1. Tektur

Planbezeichnung:
Antrag auf Planfeststellung nach §28 PBefG

Projektnummer: P500279 Projekt: **Neubau Betriebshof Tram Ständlerstraße**

Planimetrische Lageplan Entwässerung

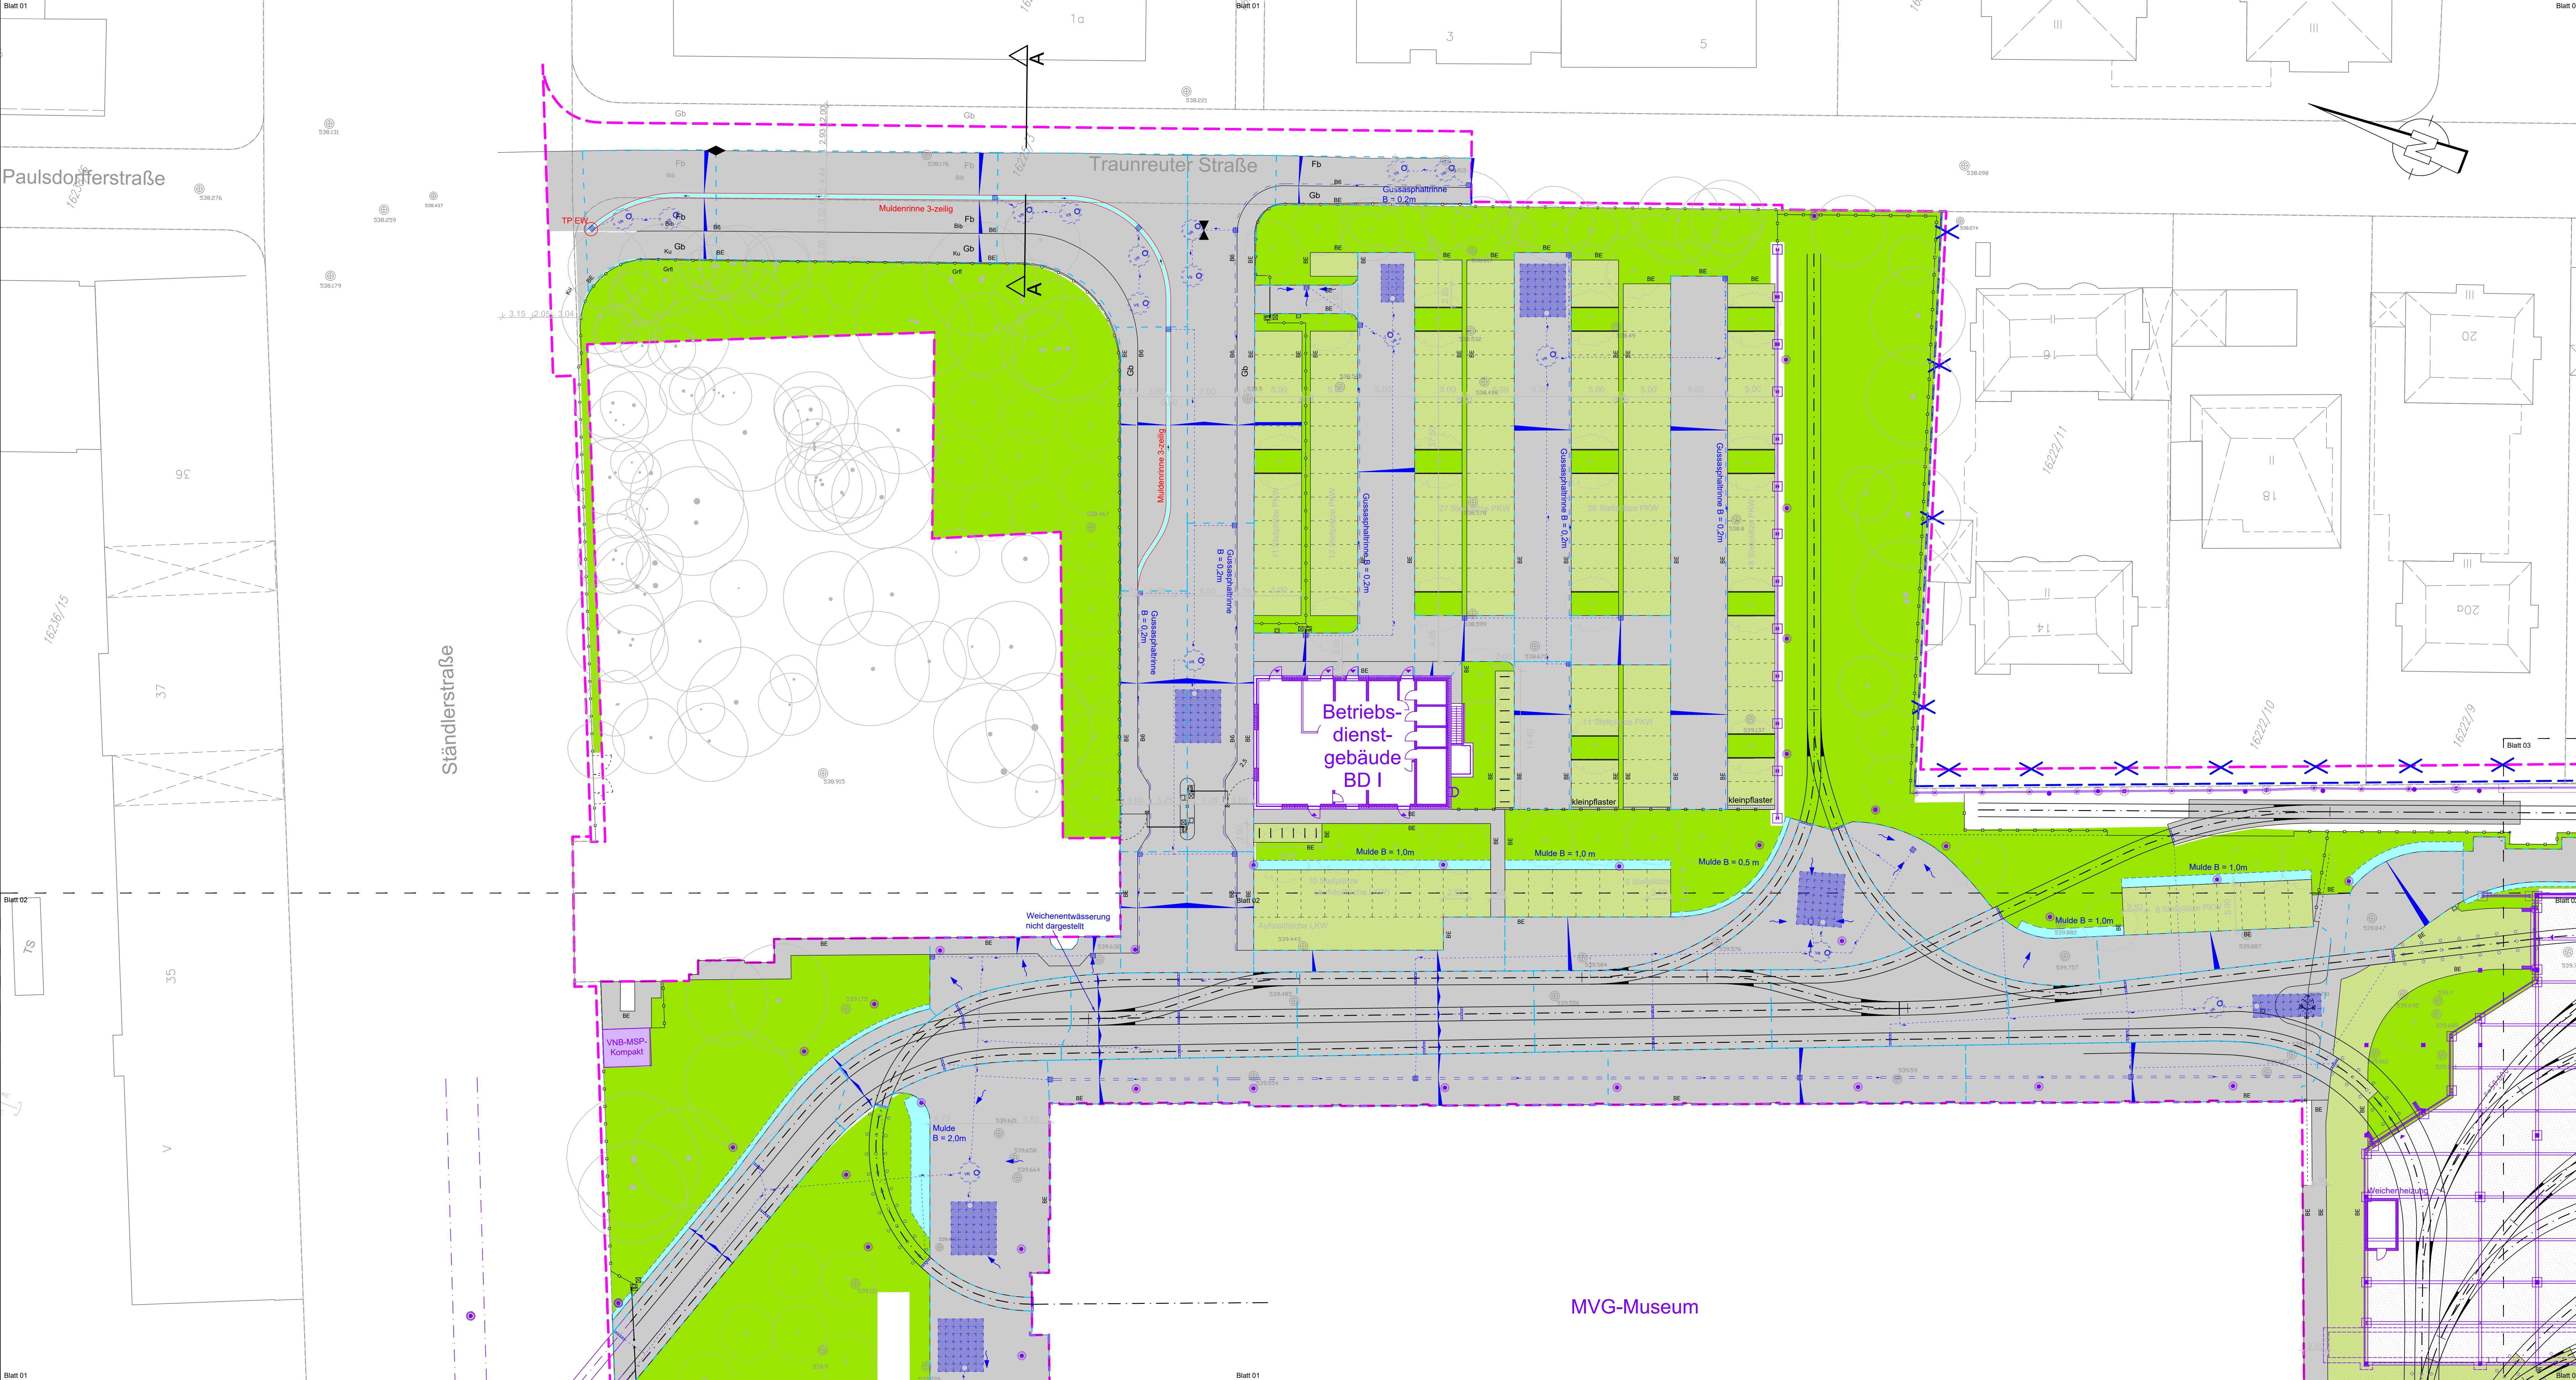
Index	Art der Änderung	Ahadi	Imhof	bearbeitet	freigegeben	Datum
1	Entfall der vordberg. in Anspr. z. n. Fläche an der östlichen Grenze					30.01.2025
